INFORME DE LA DIRECCIÓN DE VERIFICACIÓN DE CONTRATOS	Nº 44/2015
FECHA	29/09/2015
INSTITUCIÓN	Municipalidad de Capiatá
AUTORIDAD FIRMANTE	Abg. Pedro Antonio Galeano Aquino, Intendente Municipal
Expediente Nº	5018/15
CONTRATO N°	LCO 01/14
FECHA CONTRATO	29/07/14
PROCEDIMIENTO	Concurso de Ofertas N° 01/14
OBJETO	"Construcción de desagüe pluvial desde la calle España y Alegría hasta la calle San Pedro"
CONTRATISTA	Emilio Elicel Achucarro Acosta
RUC Nº	808253-7
MONTO CONTRATADO	Gs. 333.000.000.- más Adenda por Gs. 66.576.466.-
ID LLAMADO Nº	277277/14
C.C. N°	CO-30172-14-91506

INFORME TECNICO DE VERIFICACION CONTRACTUAL				ITV Nº 35/2015
FECHA	17/07/2015.			
REFERENCIA	Licitación por Concurso de Ofertas N° 01/2014 "*Construcción de desagüe pluvial desde las calles España y Alegría hasta la calle San Pedro*".		**ID**	277277/2014
EXPTE.	Exp. 5018/15.		**FECHA**	20/05/2015
CONTRATANTE	Municipalidad de Capiatá.			
CONTRATISTA:	E & E Construcciones de Emilio E. Achucarro			
FISCALIZACION	Arq. Mario Villalba.			
CONTRATO N°01/2014	**FECHA:**	29/07/2014	**PLAZO DE VIGENCIA**	120 días
ACTA DE INICIO	**FECHA**	20/09/2014	**PLAZO DE EJECUCION**	30 días
RECEPCION PROVISORIA	**FECHA**	27/10/2014	**

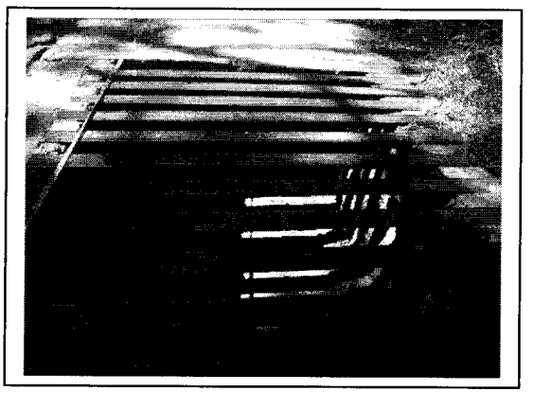
En el tramo con tapa de hormigón armado, la tapa posee un espesor promedio de 13 cm, y no de 18 cm como especifican los planos del PBC.

El tramo de canalización que posee una rejilla de hierro empotrada a vigas cadenas, el ancho de la rejilla es de 1.20, la profundidad del canal en este tramo es de 0.53 m libres. Estos ítems corresponden a la planilla de la Adenda N° 01/2014, y no hay EE.TT. que describan las características y/o dimensiones de los mismos.

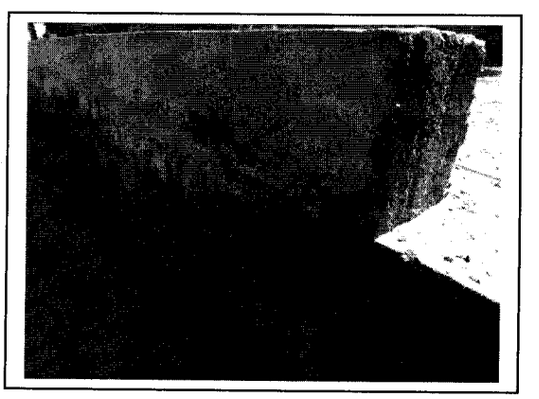
Con respecto al tramo a cielo abierto, no estipulado en las EE.TT, ni en el proyecto, en el Libro de Obras[1] se lee *"En un trecho de 26 metros la canaleta será a cielo abierto de tal manera a posibilitar que el caudal de agua no sufra obstrucción de salida".*
